柏崎刈羽原子力発電所 第7号機
海水貯留堰等の設計において考慮する
津波による荷重について

2020年5月26日
東京電力ホールディングス株式会社

【3-1】津波漂流物の衝撃荷重 (海水貯留堰) TEPCO

図1：漂流物衝突を考慮した津波防護施設の設計に係る検討フロー

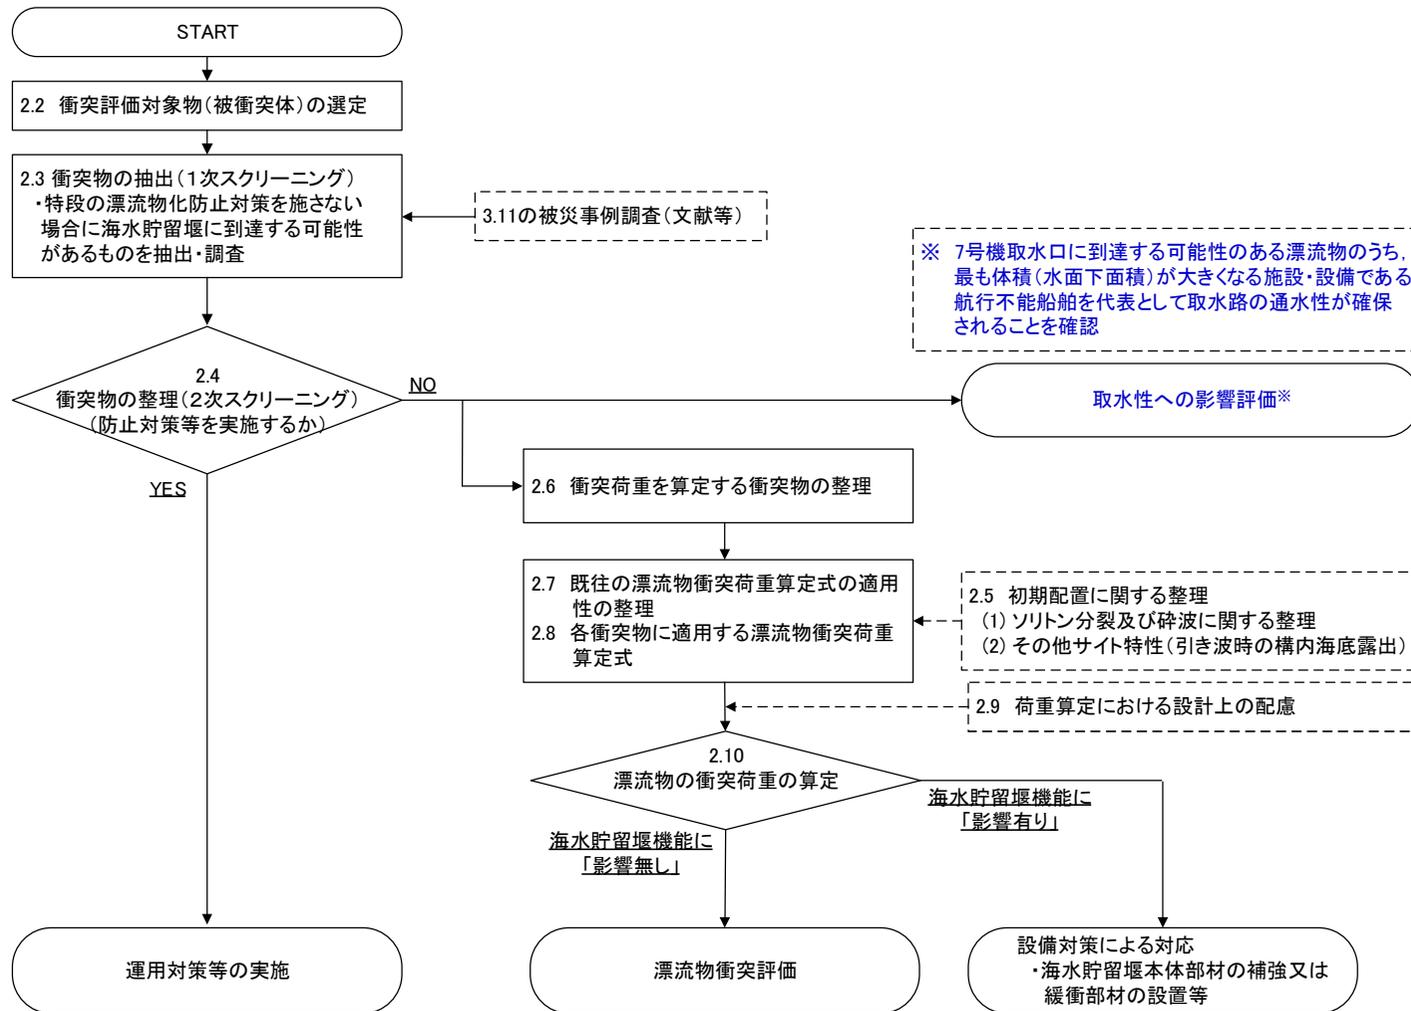
ページ	コメント内容	対応方針
P5	取水性への影響を評価する漂流物と、衝突影響を考慮する漂流物の関係性を整理すること。	船舶と車両について、取水性と衝突評価で同様のものを考慮する整理としました(補足説明資料4.07)併せてP5のフローに追記しました。
P8	汀線における軌跡解析結果を示し、海岸線に退避する航行不能船舶の位置付けを整理すること。	P8に汀線における軌跡解析の結果を追加しました。結果として、汀線付近を漂う状況であることを確認しました。
P8, P25	P25で海岸線に退避する船舶を航行不能船舶として扱うならば、P8で漁船に限定しない記載とすること。	P8の記載について、漁船に限定しない記載に見直しました。
P12	車両について、LLW輸送車両、車両とタンクの関係が分かる記載とすること。	注記にて車両の中にLLW輸送車両が含まれ、LLW輸送容器を背負った状態はタンクとして扱う旨追記しました。
P12, P16	1次スクリーニングの段階で、ゴムボートと軽自動車を登場させること。	1次スクリーニングの段階で、ゴムボートと軽自動車が登場する記載としました。。
P16	2次スクリーニングで車両全てをスクリーニングアウトするわけではないことが分かるようにすること。	表中の記載を「詳細評価対象」に変更し、運用等を踏まえて到達有無を再評価するという位置づけであることを記載しました。
P21	代替車両について、何で代替するつもりか分かるようにすること。	「③代替車両の利用」を適用する各車両について、どの車両で代替するか追記しました。
P24	直近(海域)と前面海域の中間的な距離にあるものの適用の考え方(保守的に直近(海域)として設定していること)について記載すること。	直近(海域)の範囲を保守的に設定していることを追記しました。
参考資料	海水ポンプへの津波揚圧力の影響についての説明を参考として追加すること。	海水ポンプへの津波揚圧力影響について参考資料として追記しました。
参考資料	波力の設定の考え方等について参考に追加すること。	波力の設定方針について参考資料として追記しました。
